PLAN LOCAL D'URBANISME INTERCOMMUNAL (PLUi) Du Pôle Territorial de Longuenesse

**PROJET DE REVISION ALLEGEE 2 DU
PLAN LOCAL D'URBANISME INTERCOMMUNAL**

Notice explicative

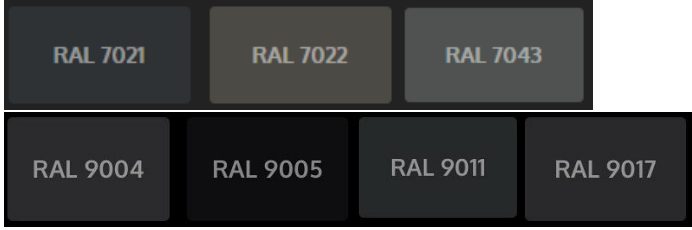
<p>Article 1AUe 10 Hauteur des constructions</p>	<p><u>II- Hauteur absolue</u> En secteur 1AUe2, la hauteur maximale ne doit pas excéder 14 mètres.</p>
<p>Article 1AUe 11 Aspect extérieur – clôtures</p>	<p><u>I- Aspect extérieur</u> En sus dans le secteur 1AUe2 :</p> <p>Un vocabulaire architectural contemporain devra être privilégié : préférer les lignes de composition horizontale pour limiter la hauteur des bâtiments.</p> <p>En façade, mettre en œuvre un nombre limité de matériaux et de couleurs, par ordre d'importance : bardage métallique, bois naturel. Les matériaux composites sont interdits. Les couleurs vives et claires sont proscrites. Le projet devra limiter l'emploi de l'enduit, les jeux d'enduits sont proscrits.</p> <p>Seuls les RALS foncés ci-dessous sont autorisés.</p>
